Ontwerptracébesluit Zuidasdok (wijziging 2022)

Besluit tot wijziging van het Tracébesluit Zuidasdok (2016)

Deel III Toelichting

Datum Oktober 2022
Versie A

Figuur 4 Wijziging 12 met rechts invoegende rijstrook

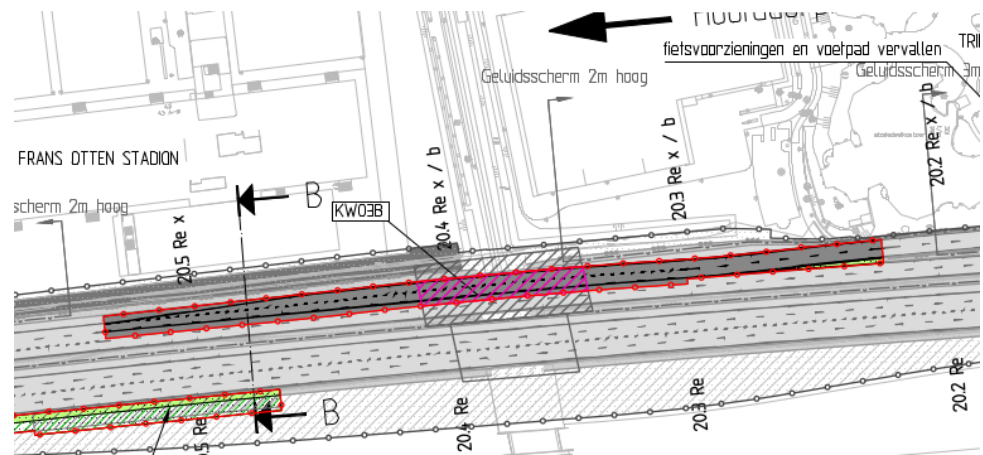
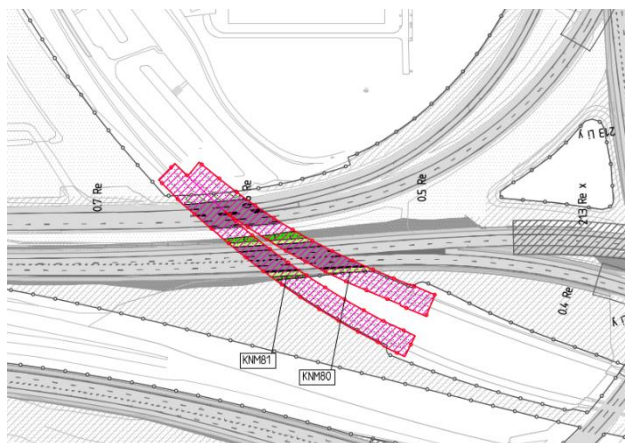
Noordelijke toerit parallelrijbaan aansluiting 8, Nr. 12 overzichtskaart

In verband met de verkeersveiligheid is de wijze waarop het verkeer bij de toerit vanaf aansluiting 8 invoegt op de rechter parallelrijbaan gewijzigd.

De taperinvoeger uit het TB wordt vervangen door een rechts invoegende rijstrook, ten koste van de vluchtstrook langs de invoeging. Op basis van de integrale afweging van verkeersveiligheidscriteria is geconcludeerd dat het ontwerp van een getrapte invoeger beter is voor de verkeersveiligheid. Daarnaast is de getrapte invoeger beter voor de verkeersdoorstroming. Zie ook paragraaf 3.2.

Figuur 9 Weergave van de vaarroute bij wijziging 14

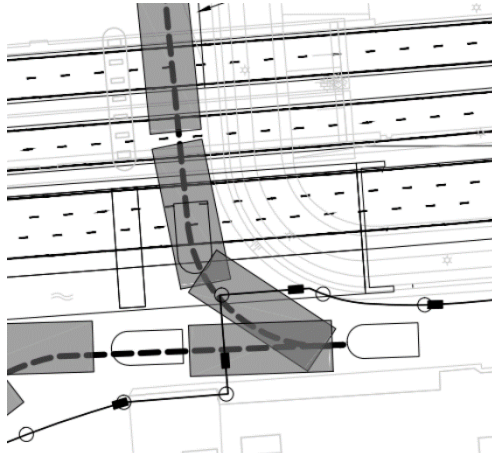
Wijziging 14: Door de bouw van een van de pijlers van de nieuwe zuidelijke Schinkelbrug blijft er onvoldoende ruimte over voor de doorvaart van een (maatgevend) woonschip tussen de ligplaatsen ten noorden van de Schinkelbruggen en de Nieuwe Meer. Om deze doorvaart te kunnen garanderen, moet de watergang parallel aan de A10, tussen de Jachthavenweg en het Punterspad, worden verdiept zodat deze kan worden benut bij het verplaatsen van woonschepen. De woonschepen varen in de toekomstige situatie direct langs de oostelijke oever en steken dan eerst deze watergang in en kunnen vervolgens richting de Nieuwe Meer worden verplaatst. Figuur 9 geeft een weergave van de vaarroute die op deze wijze wordt gecreëerd.

Figuur 11 Wijziging 14 verdiepen watergang, wijziging 15 geleidewerk en wachtplaatsvoorzieningen voor de beroeps- en recreatievaart en wijziging 16 te amoveren steigers

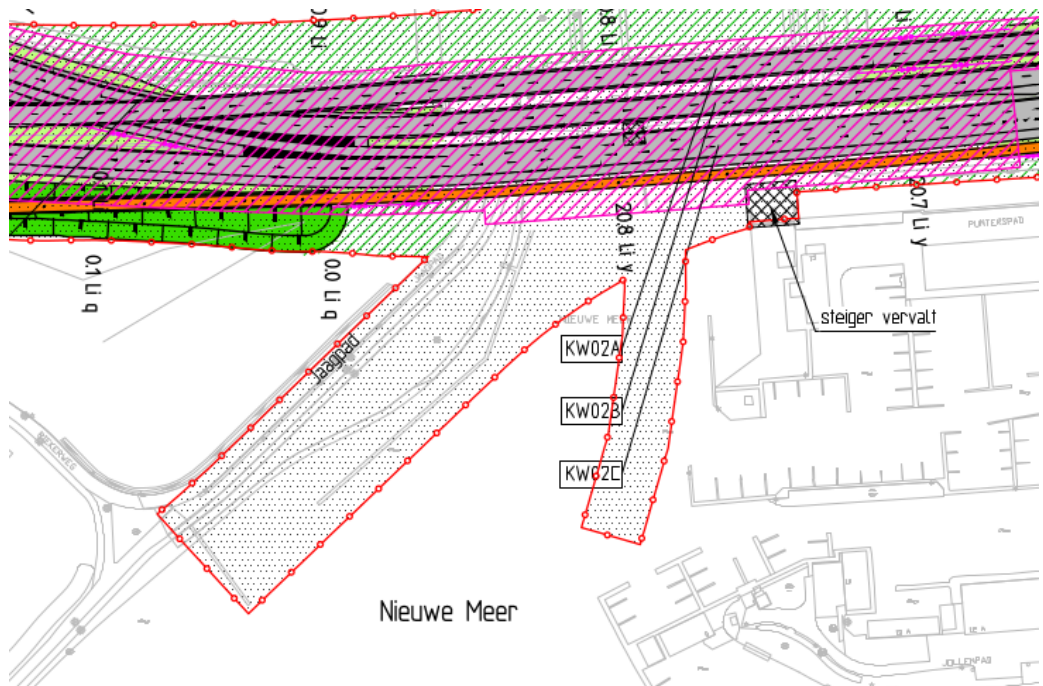
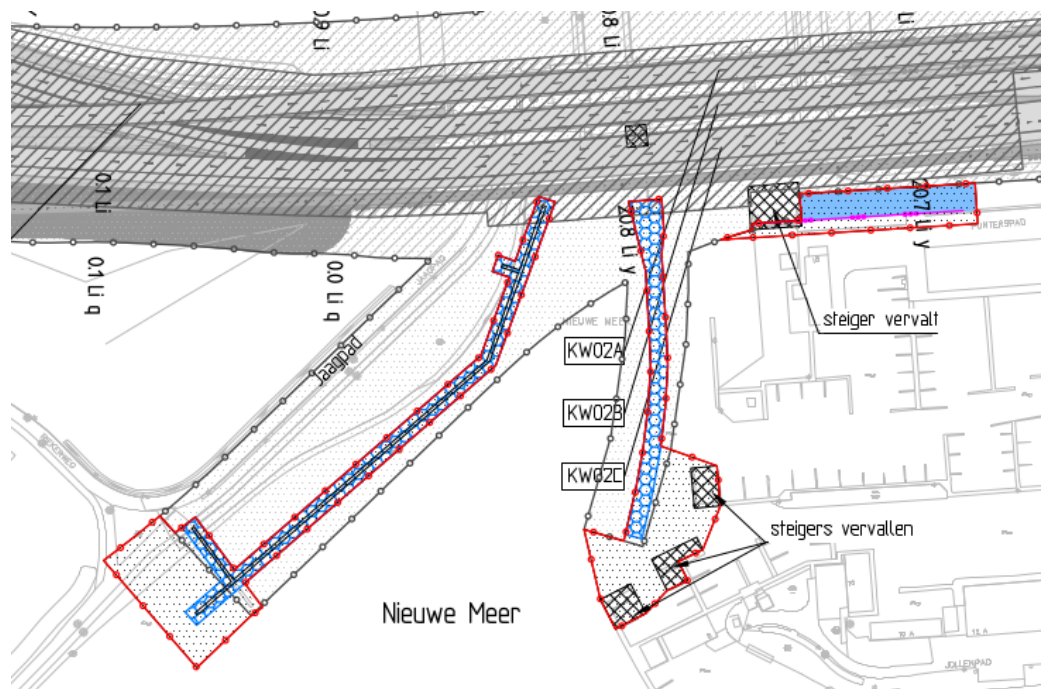
Wijziging 15: Bij de uitwerking van het ontwerp is gebleken dat het geleidewerk aan de oostzijde van het vaarwater dat noodzakelijk is voor de nautische veiligheid moet worden verplaatst en verlengd. Dit geleidewerk dient ervoor om vaarverkeer van en naar de jachthaven te scheiden van doorvarende schepen op de Schinkel.

De wachtplaatsvoorzieningen voor beroeps- en recreatievaart aan de westzijde van het vaarwater, die gebruikt worden voor het aanleggen tijdens het wachten op de sluis/brug, moeten worden aangepast. In paragraaf 3.2 onder het thema vaarwegveiligheid wordt dit nader toegelicht.

Figuur 15 wTB kaart met wijziging 2

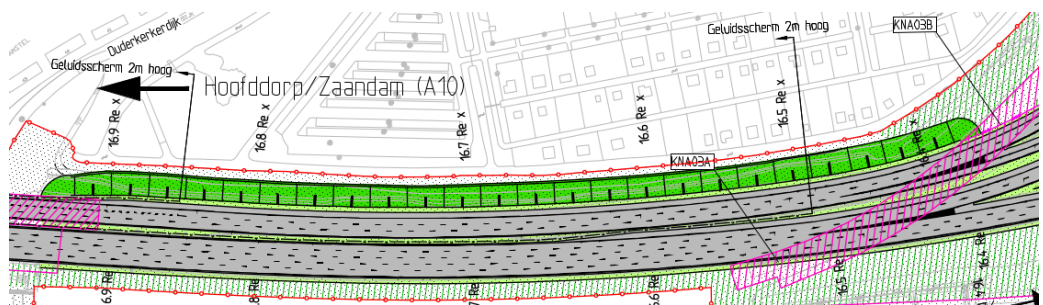
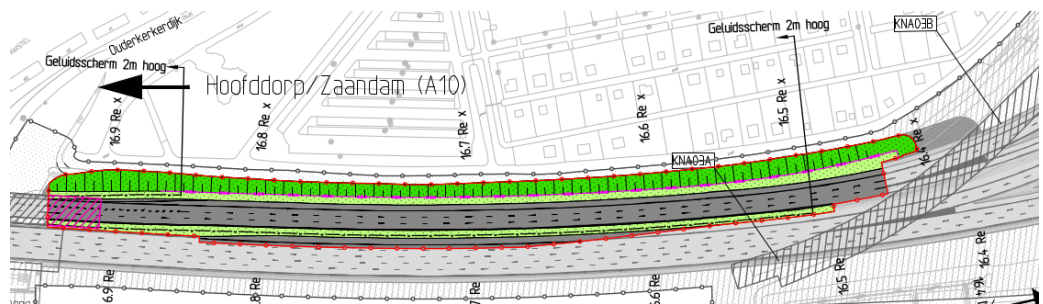
Locatie en wijziging nummer	km	Wijziging met toelichting
Noordelijke hoofdrijbaan ter hoogte van Amstelglorie (nr. 2 overzichtskaart)	16.4 Re x – 17.0 Re x	Realiseren vluchtstrook over 200m. Het verlengen van de vluchtstrook levert een positieve bijdrage aan de verkeersveiligheid. Het biedt ruimte voor weggebruikers met pech en bij calamiteiten kunnen de hulpdiensten via de vluchtstrook de file passeren. Het verkort het wegvak waarover geen vluchtstrook aanwezig zal zijn (ter hoogte van de Rozenoordbrug). Zie tevens paragraaf 3.2.

Figuur 17 wTB kaart met wijziging 3

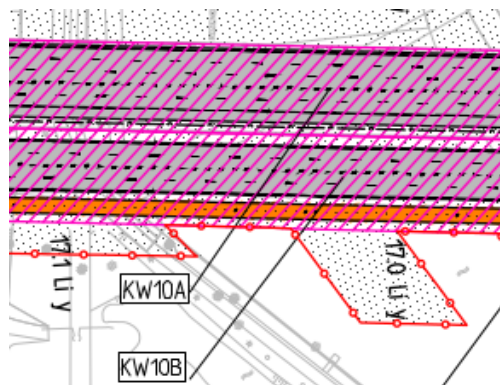
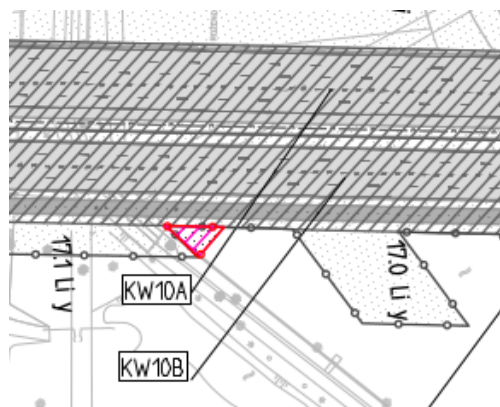
Locatie en wijziging nummer	km	Wijziging met toelichting
Parallelrijbaan links bij Amstel (nr. 3 overzichtskaart)	17.0 Li y – 17.1 Li y	Aanpassen maatregelvlak en TB grens bij kunstwerk KW10b om poeren voor kunstwerk te kunnen realiseren. Voor het realiseren van de poeren onder het kunstwerk is ruimte nodig buiten de grenzen van het TB. In het wTB is het maatregelvlak in verband daarmee aangepast.

Figuur 19 wTB kaart met wijziging 4

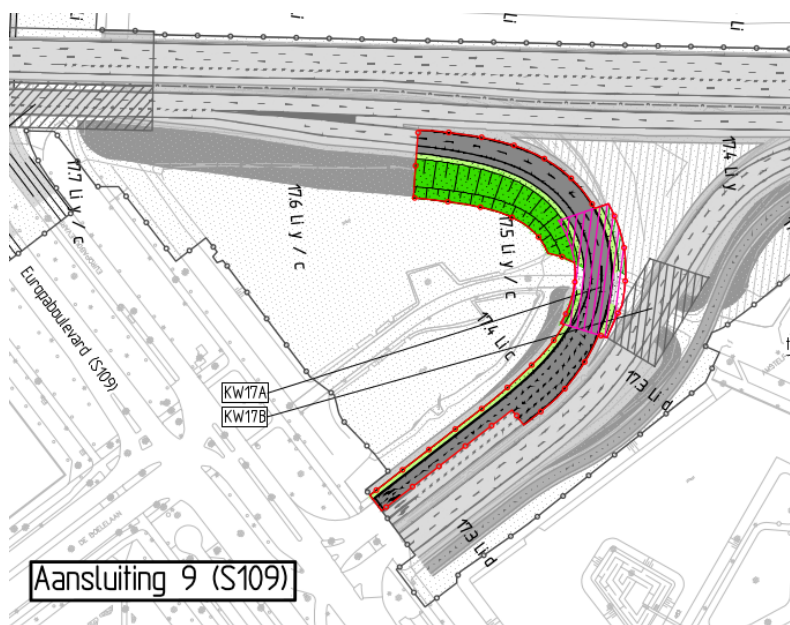
Locatie en wijziging nummer	km	Wijziging met toelichting
Parallelrijbaan links bij afrit 9 (nr. 4 overzichtskaart)	17.3 Li c – 17.6 Li y/c	Aanpassing (verlengen) vluchtstrook over kunstwerk 17A en aanpassen maatregelvlak KW17A. Deze locatie werd op basis van het TB aangeduid als risico, doordat er vanwege de verkrapping onvoldoende ruimte is voor vrachtauto's om elkaar veilig te passeren. Daarom wordt de afrit gewijzigd door de rijstroken te verbreden en een vluchtstrook toe te passen. Zie tevens paragraaf 3.2.

Figuur 21 wTB kaart met wijziging 5

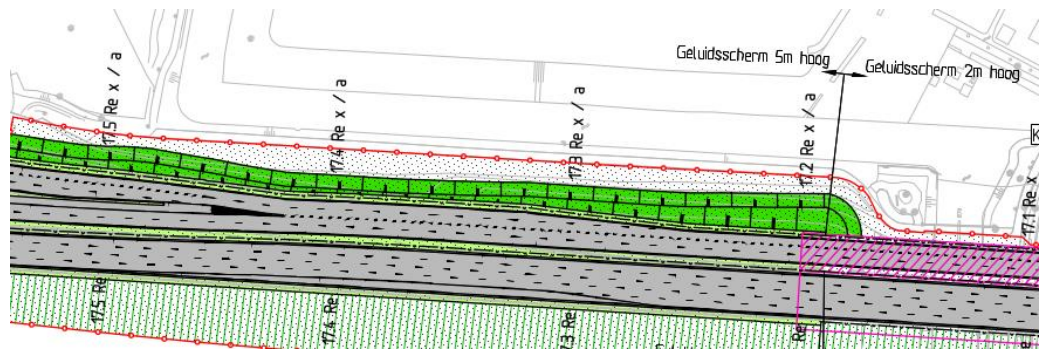
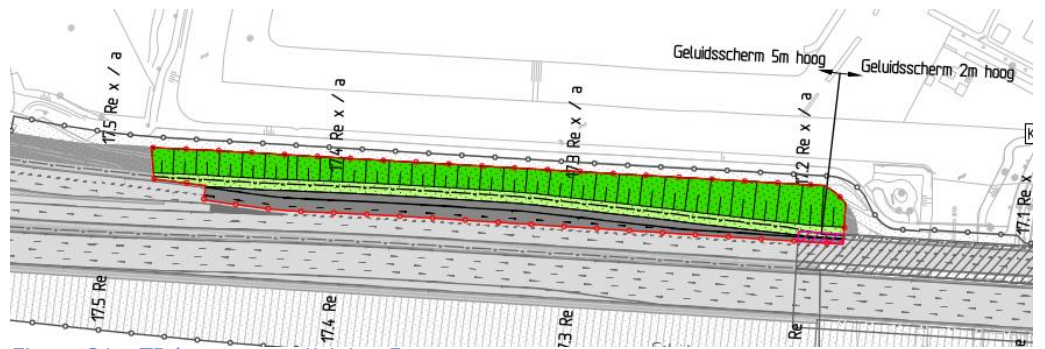
Locatie en wijziging nummer	km	Wijziging met toelichting
Noordelijke parallelrijbaan ter hoogte van afrit S109 Noord (nr. 5 overzichtskaart)	17.1 Re x/a – 17.5 Re x/a	Realiseren vluchtstrook. Het toepassen van een vluchtstrook langs de uitvoegstrook tussen de brug over de Amstel en de afrit S109 Noord levert een positieve bijdrage aan de verkeersveiligheid. Het biedt ruimte voor weggebruikers met pech en bij calamiteiten kunnen de hulpdiensten via de vluchtstrook de file passeren. Zie tevens paragraaf 3.2.

Figuur 23 wTB kaart met wijziging 6

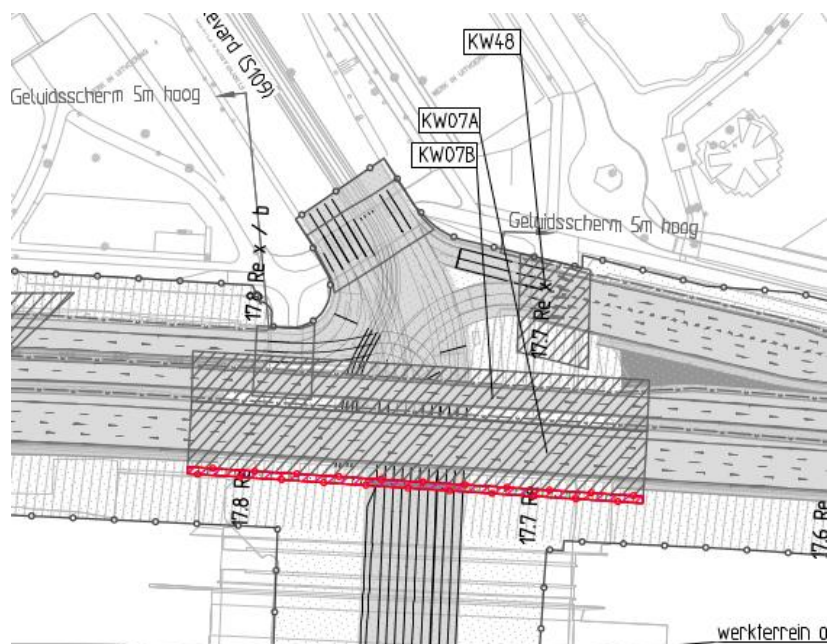
Locatie en wijziging nummer	km	Wijziging met toelichting
KW07a – Europaboulevard (nr. 6 overzichtskaart)	17.6 Re – 17.9 Re	Aanpassen maatregelvlak kunstwerk KW07a om poeren voor kunstwerk te kunnen realiseren. Voor het realiseren van de poeren onder het kunstwerk is ruimte nodig buiten de grens van het maatregelvlak in het TB. In het wTB is het maatregelvlak in verband daarmee aangepast.

Figuur 27 wTB kaart met wijziging 8

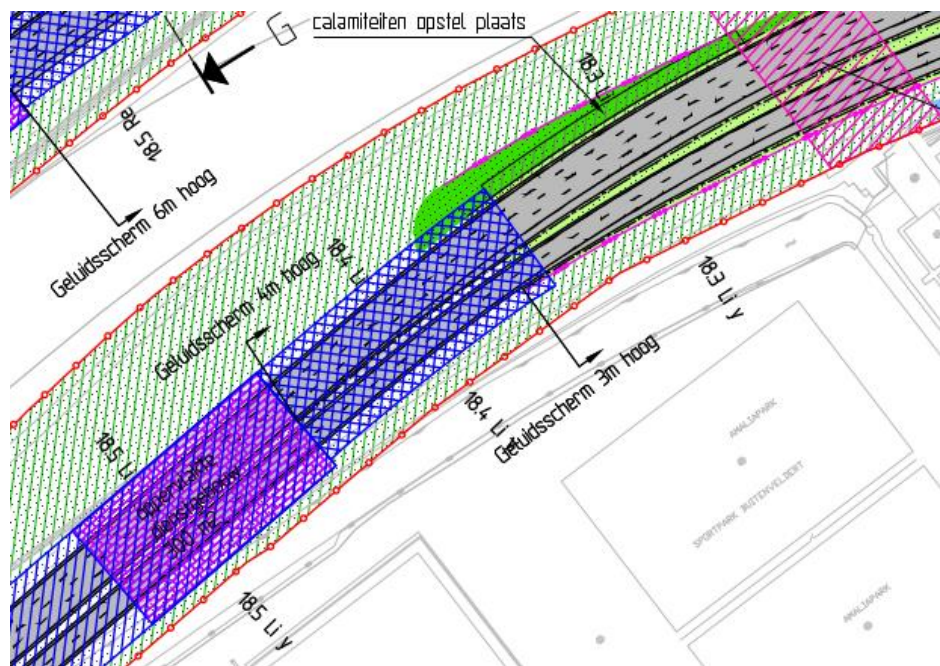
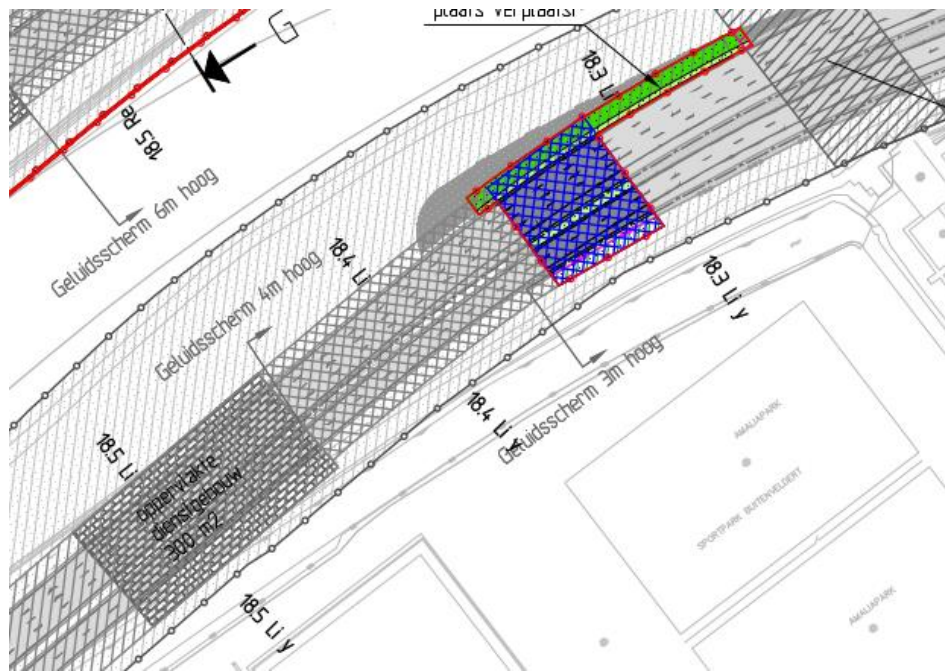
Locatie en wijziging nummer	km	Wijziging met toelichting
Zuidelijke tunnelbuis (nr.8 overzichtskaart)	18.3 Li en Li y - 18.4 Li en Li y	Vergroten maatregelvlak open tunnelbak ZO. Uit monitoring die in de periode voorafgaand aan dit wTB is uitgevoerd, is gebleken dat er hogere grondwaterstanden zijn dan eerder was voorzien. Daarom blijkt het nodig om de open tunnelbak verder door te trekken. Daarmee wordt voorkomen dat er wateroverlast in de tunnel ontstaat.
Hoofdrijbaan links bij Vivaldipassage (nr. 9 overzichtskaart)	18.2 Li - 18.4 Li	Vanwege de ruimtelijke inpassing van de kunstwerken voor de Vivaldipassage moet de Calamiteiten Opstel Plaats 7m naar het oosten verplaatst worden

Figuur 31 wTB kaart met wijziging 10

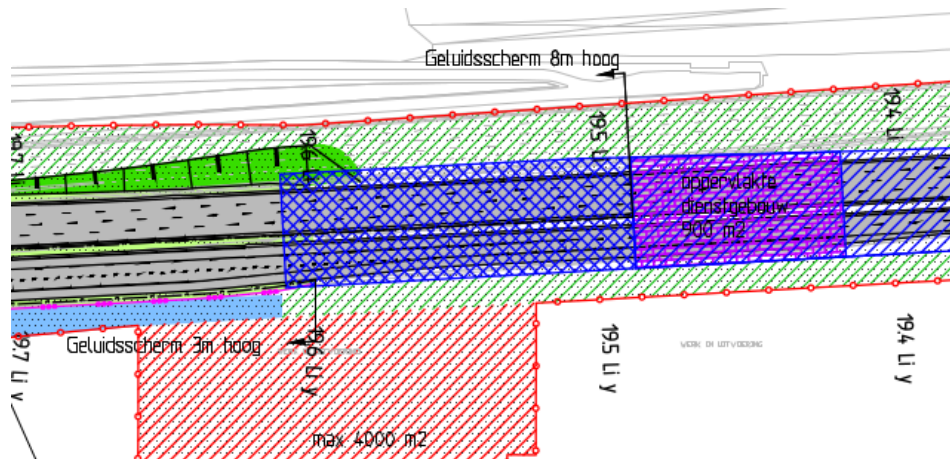
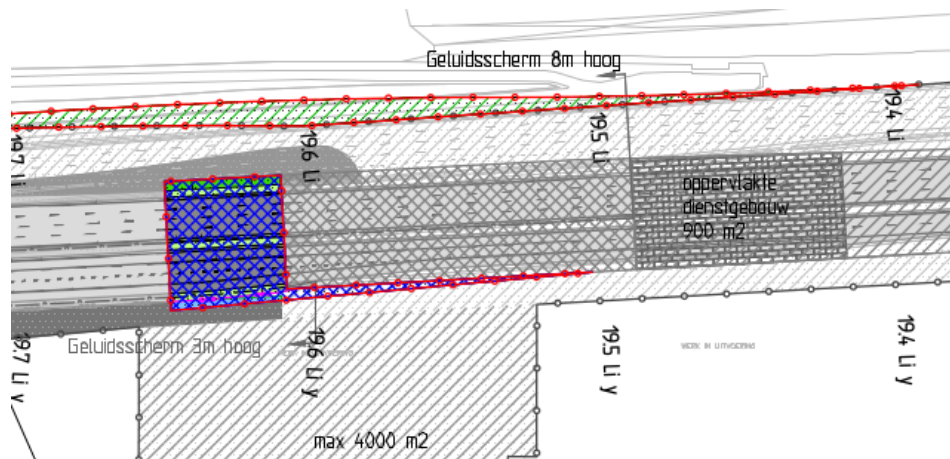
Locatie en wijziging nummer	km	Wijziging met toelichting
Zuidelijke tunnelbuis (nr. 10 overzichtskaart)	19.5 Li en Li y - 19.7 Li en Li y	Vergroten maatregelvlak open tunnelbak ZW. Uit monitoring die in de periode voorafgaand aan dit wTB is uitgevoerd, is gebleken dat er hogere grondwaterstanden zijn dan eerder was voorzien. Daarom blijkt het nodig om de open tunnelbak verder door te trekken. Daarmee wordt voorkomen dat er wateroverlast in de tunnel ontstaat.

Figuur 33 wTB kaart met wijziging 11

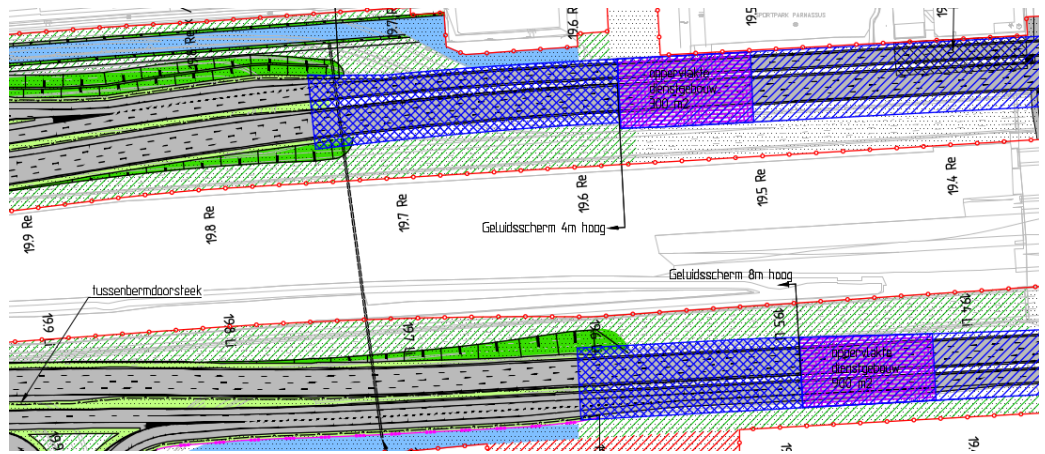
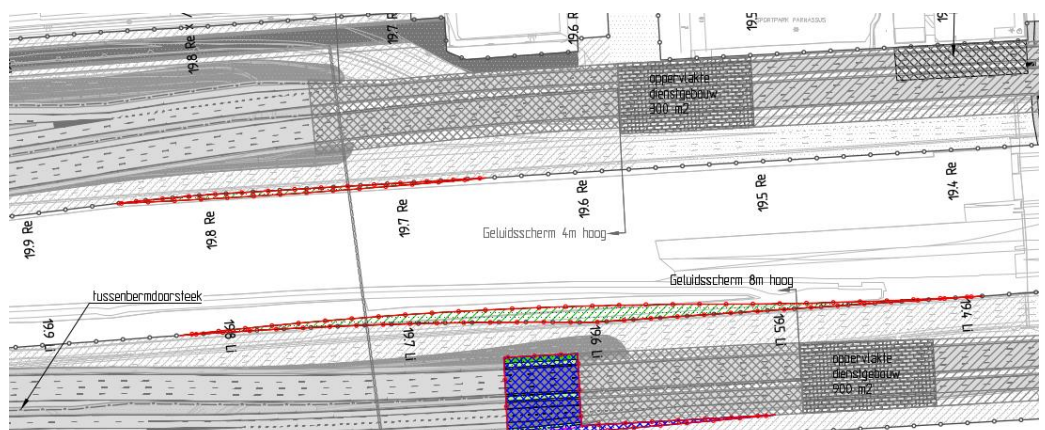
Locatie en wijziging nummer	km	Wijziging met toelichting
Noordelijke en zuidelijke hoofdrijbaan, spoorzijde (nr. 11 overzichtskaart)	18.3 Re - 19.3 Re en 19.3 Li - 19.9 Li	Wijzigen TB grens om voldoende ruimte te bieden voor het verleggen van rijstroken tijdens realisatie. Om voldoende wegbreedte te kunnen creëren voor de tijdelijke wegen, is het nodig om deze ruimte gelegen in de infrabundel binnen de TB grenzen te laten vallen. Hierdoor kan het verkeer tijdens de realisatiefase zo goed mogelijk door rijden.

Figuur 35 wTB kaart met wijziging 13

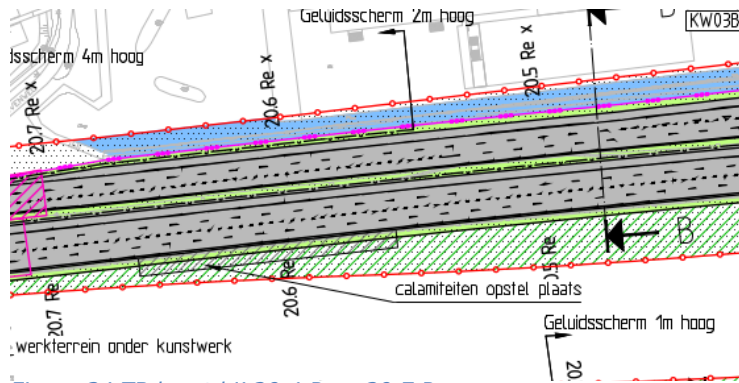
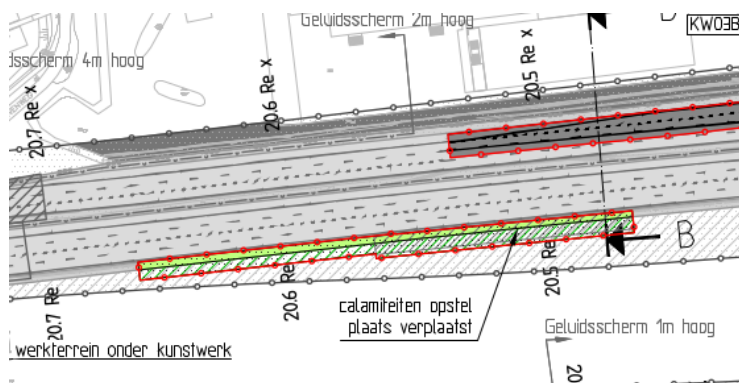
Locatie en wijziging nummer	km	Wijziging met toelichting
Hoofdrijbaan rechts, na tunnelmond (nr. 13 overzichtskaart)	20.4 Re - 20.7 Re	Meer richting de tunnelmond realiseren Calamiteiten Opstel Plaats. Het wijzigen van de locatie is nodig omdat inmiddels duidelijk is geworden dat voor toekomstige spoorse ontwikkelingen meer ruimte nodig is.
